福島県 福島市 杉妻小学校校区① (通学路交通安全プログラム点検 要対策箇所)

福島県 福島市 杉妻小学校校区② (通学路交通安全プログラム点検 要対策箇所)

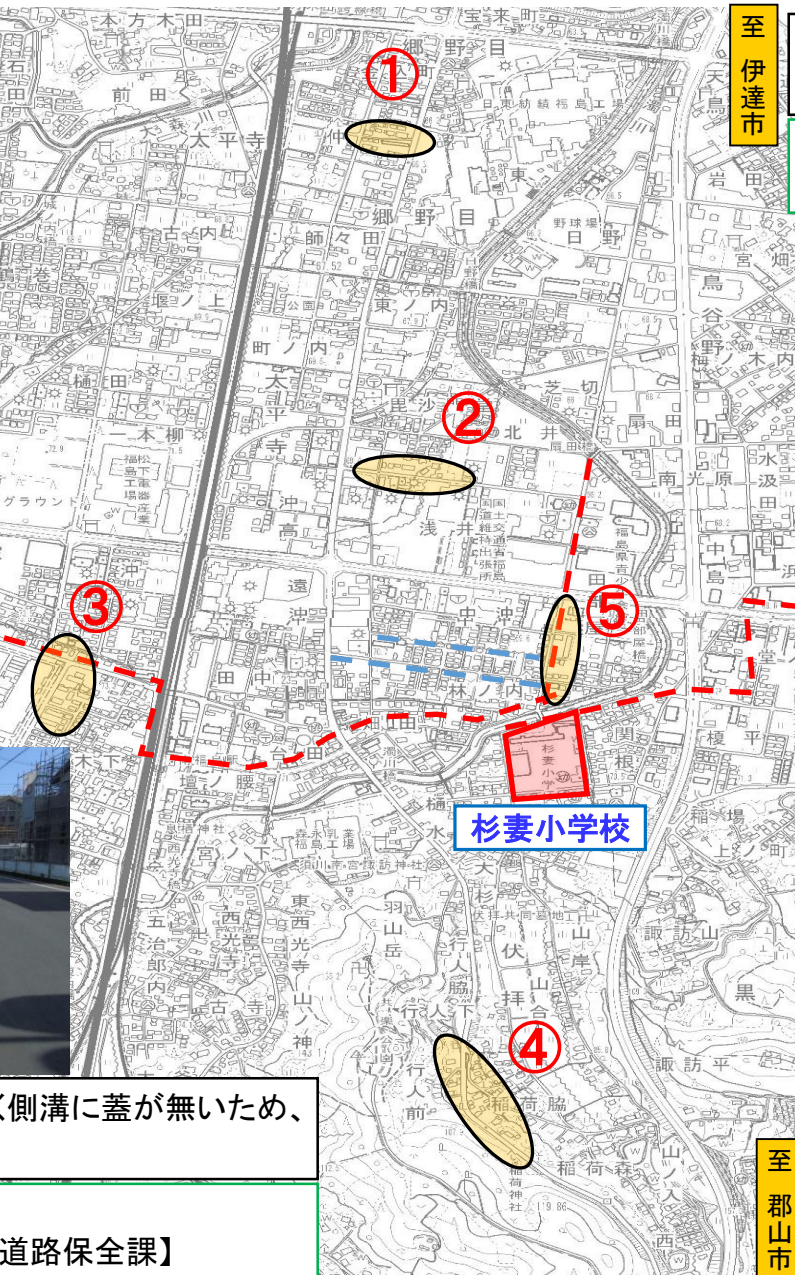
③交通量が多く、歩道も無く側溝に蓋が無いため、危険である。

①道路幅員が狭く、側溝に蓋が無いため、危険である。

②道路幅員が狭く、側溝に蓋が無いため、危険である。

⑤道路幅員が狭く、交通量も多いため危険である。

④交通量が多く、下り坂となっており減速しないで交差点に入る車が多く危険である。

〈対策〉
側溝の修繕を検討【福島市道路保全課】

〈対策〉
・側溝の修繕を検討【福島市道路保全課】

〈対策〉
・側溝の修繕を検討【福島市道路保全課】

〈対策〉
・路肩カラー舗装【福島市道路保全課】

〈対策〉
路面表示の設置検討【福島市道路保全課】

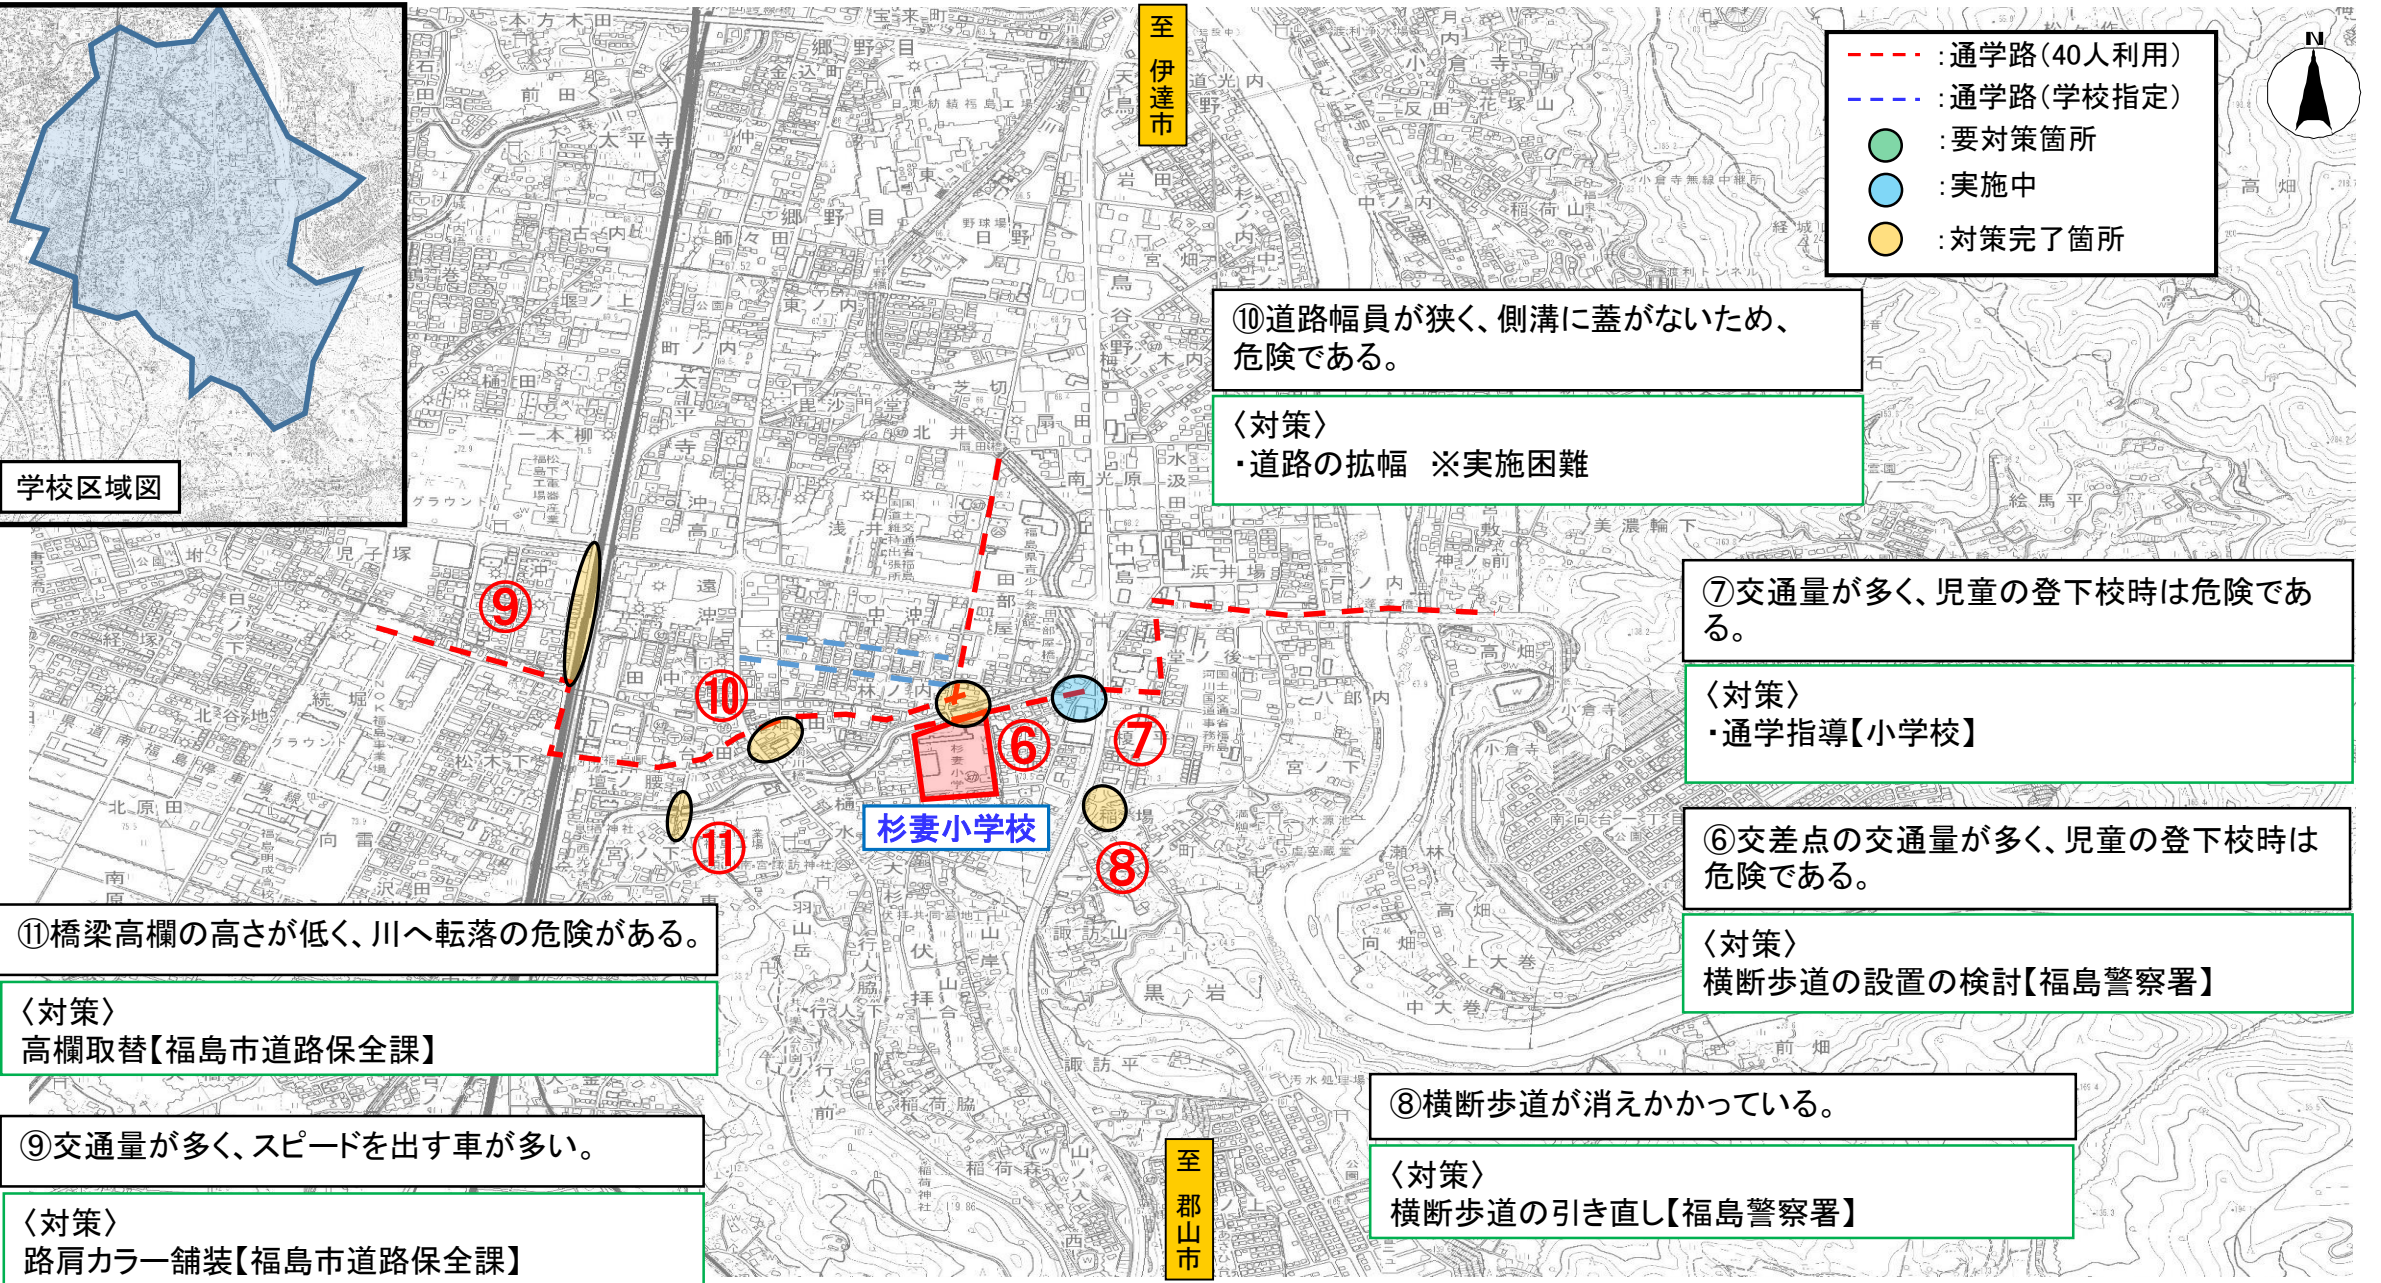
⑩道路幅員が狭く、側溝に蓋がないため、危険である。
 〈対策〉
 ・道路の拡幅 ※実施困難

⑦交通量が多く、児童の登下校時は危険である。
 〈対策〉
 ・通学指導【小学校】

⑥交差点の交通量が多く、児童の登下校時は危険である。
 〈対策〉
 横断歩道の設置の検討【福島警察署】

⑪橋梁高欄の高さが低く、川へ転落の危険がある。
 〈対策〉
 高欄取替【福島市道路保全課】

⑨交通量が多く、スピードを出す車が多い。
 〈対策〉
 路肩カラー舗装【福島市道路保全課】

⑧横断歩道が消えかかっている。
 〈対策〉
 横断歩道の引き直し【福島警察署】

福島県 福島市 蓬萊小学校校区

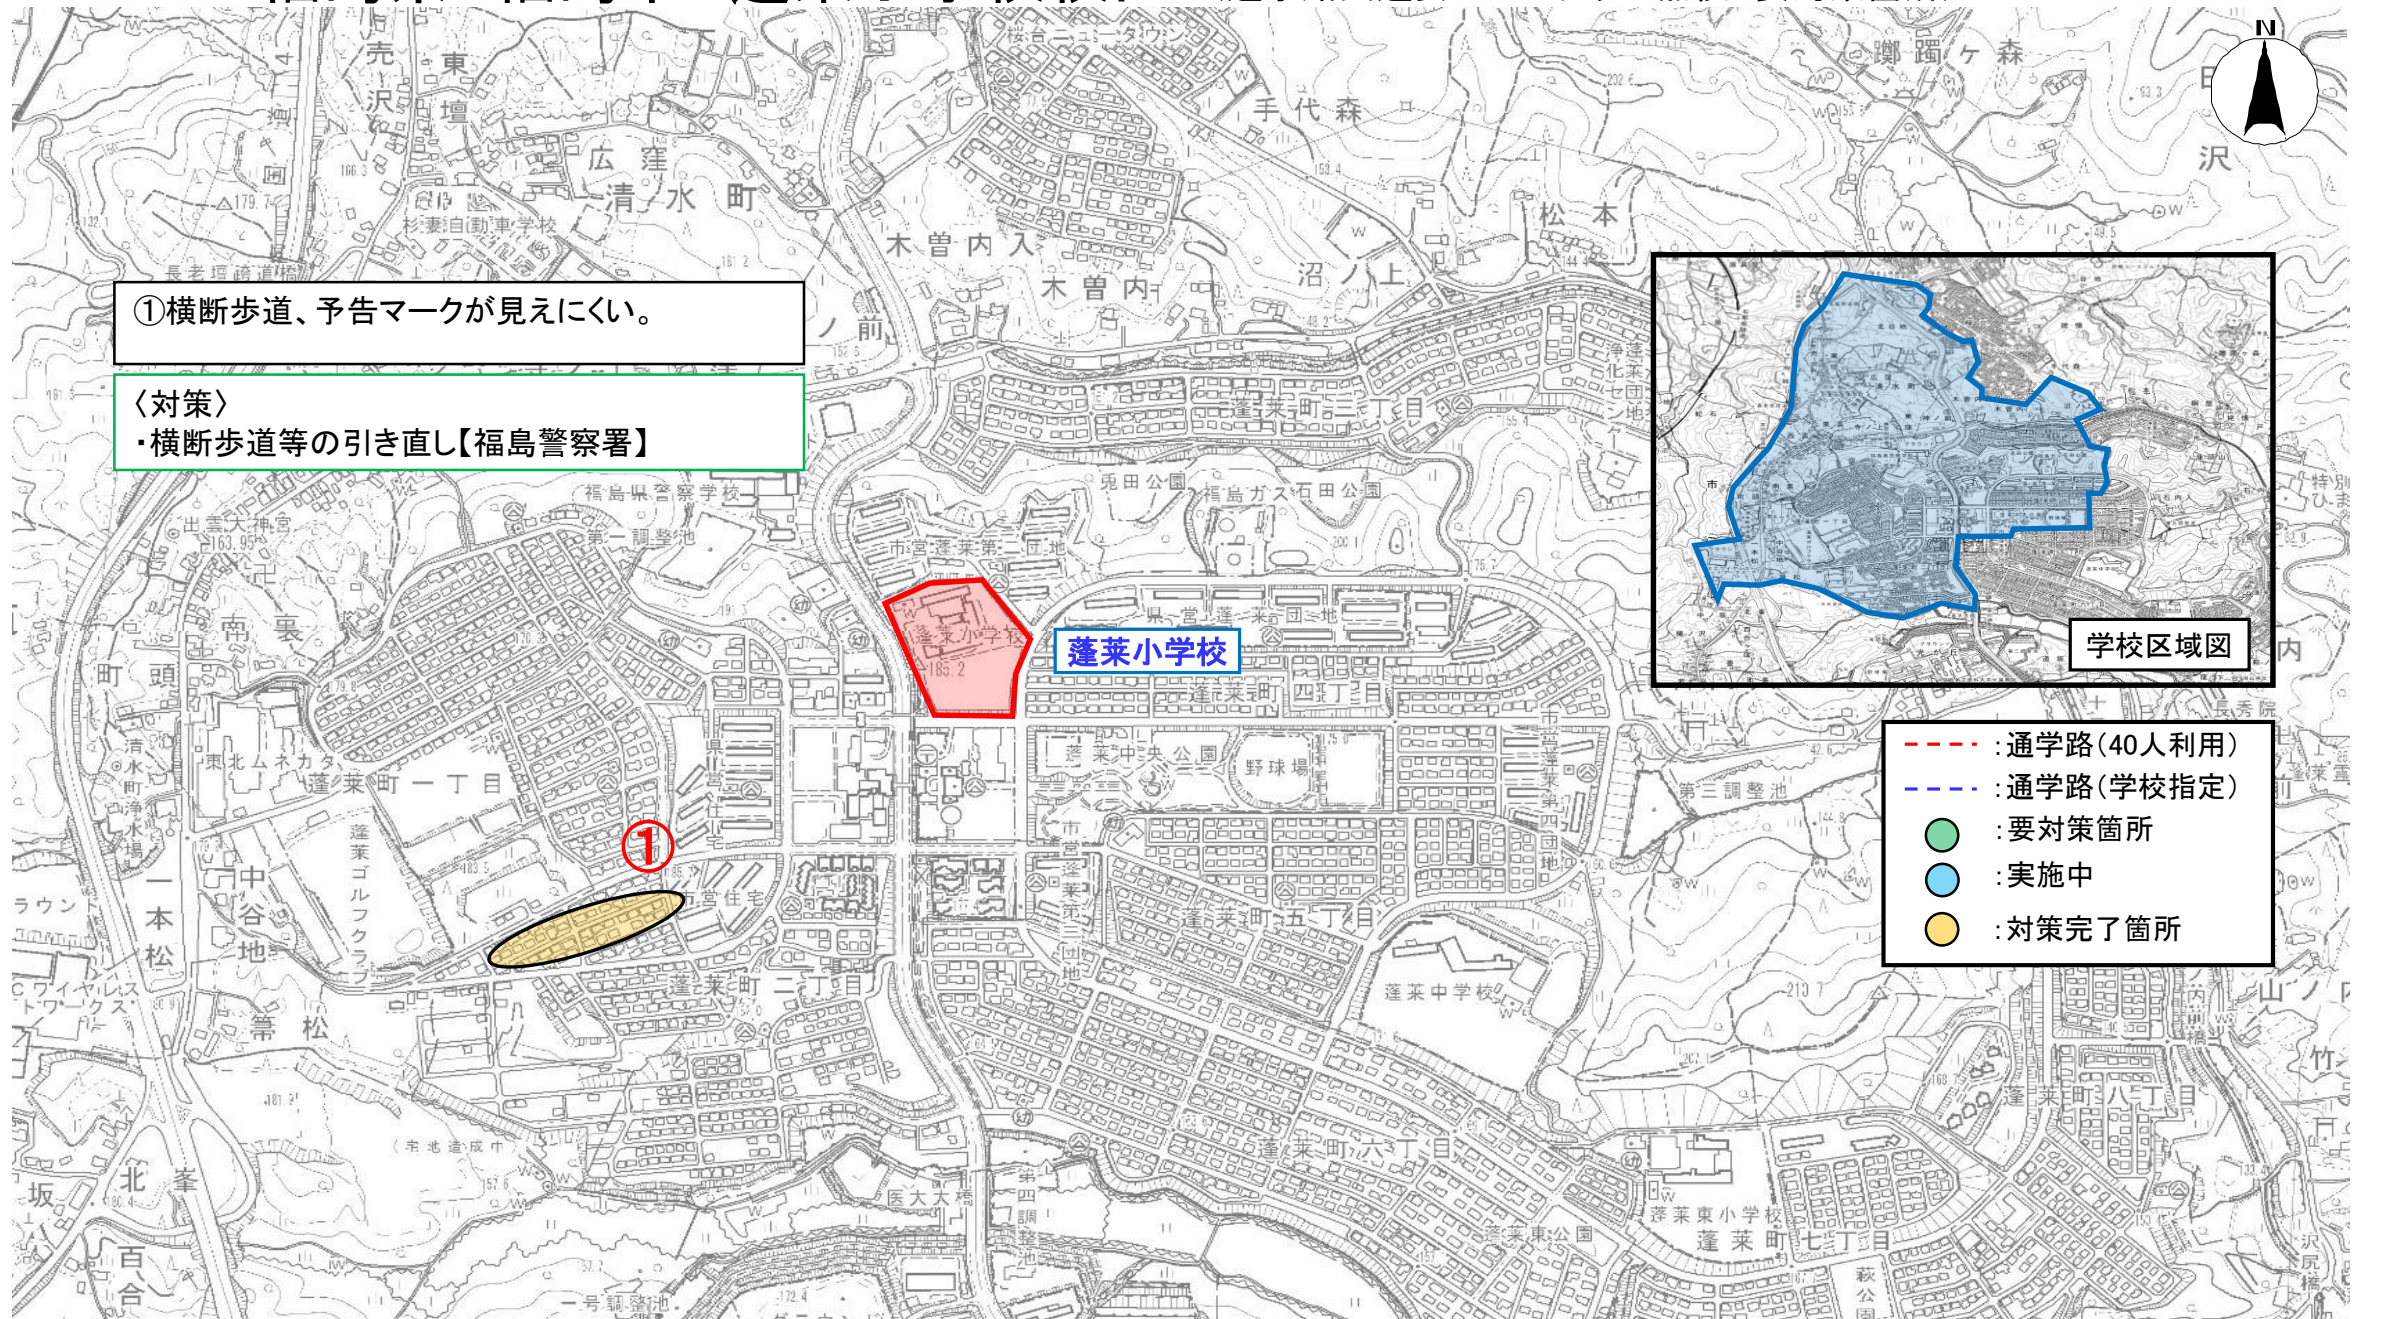
①横断歩道、予告マークが見えにくい。

〈対策〉
・横断歩道等の引き直し【福島警察署】

福島県 福島市 蓬萊東小学校校区① (通学路交通安全プログラム点検 要対策箇所)

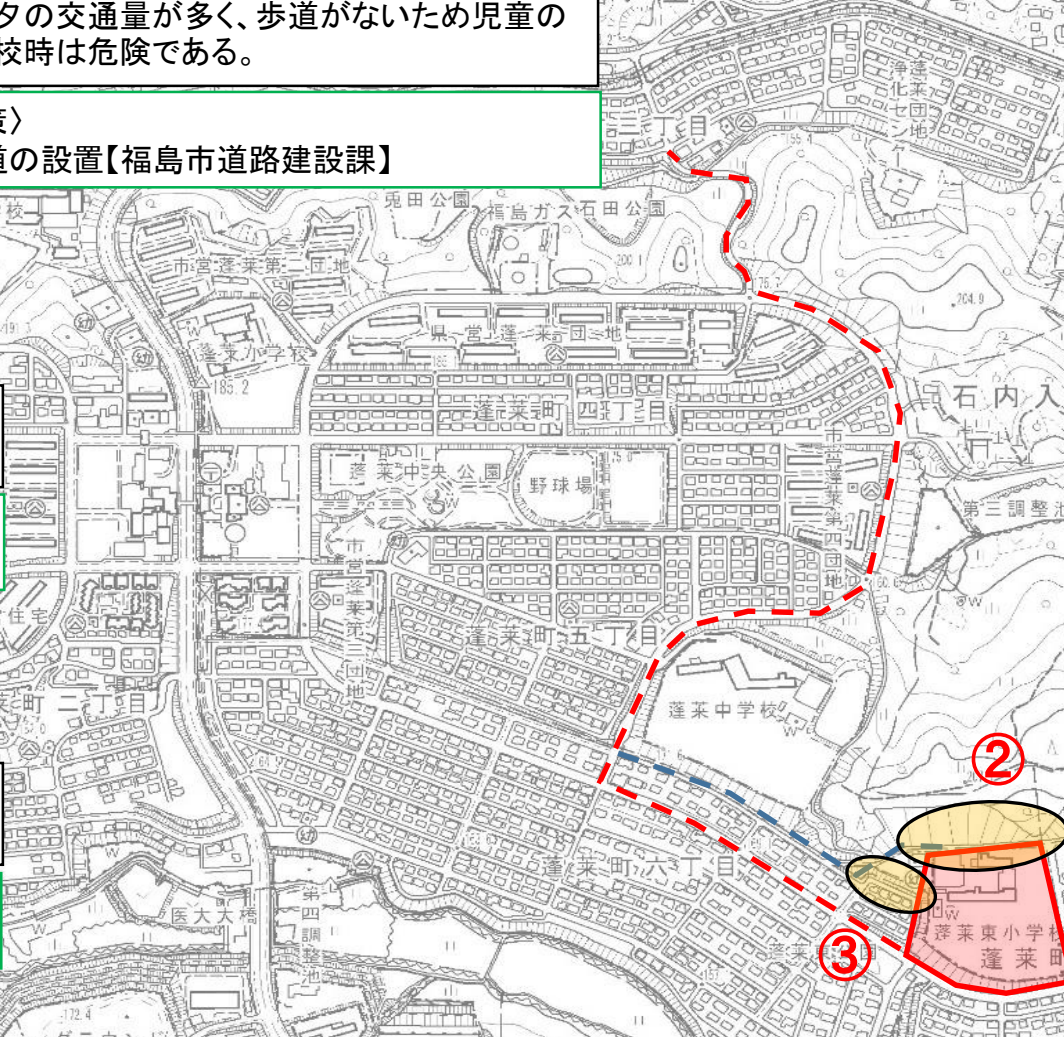
①朝夕の交通量が多く、歩道がないため児童の登下校時は危険である。

②道路側溝に蓋がかかっていないため、登下校時危険である。

③歩道が無くなり、道路側溝に蓋がかかっていないため危険である。

〈対策〉
・歩道の設置【福島市道路建設課】

〈対策〉
・側溝に蓋掛け【福島市道路保全課】

〈対策〉
・側溝に蓋掛け【福島市道路保全課】

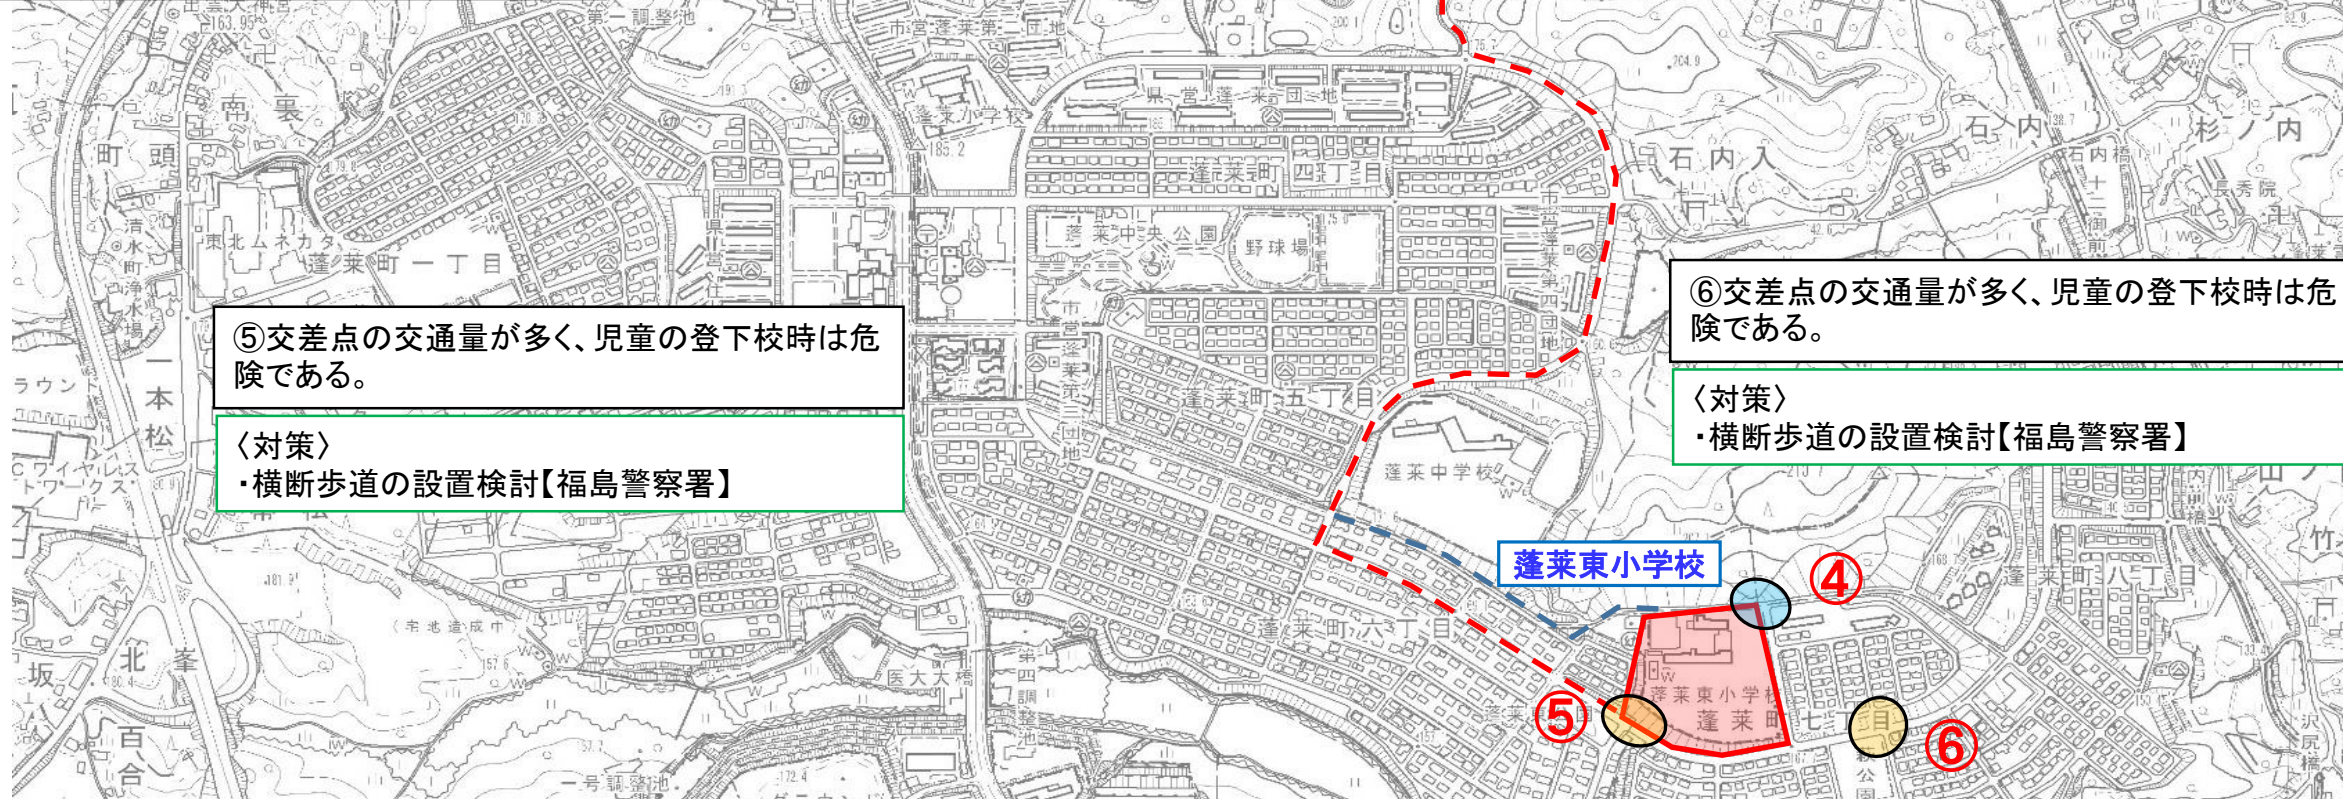
④登校時に交通量が多く道路の横断に注意を要する。

⑤交差点の交通量が多く、児童の登下校時は危険である。

⑥交差点の交通量が多く、児童の登下校時は危険である。

〈対策〉
・この交差点で横断するのではなく、校門前の横断歩道を渡るよう児童へ指導する。【小学校】

〈対策〉
・横断歩道の設置検討【福島警察署】

〈対策〉
・横断歩道の設置検討【福島警察署】
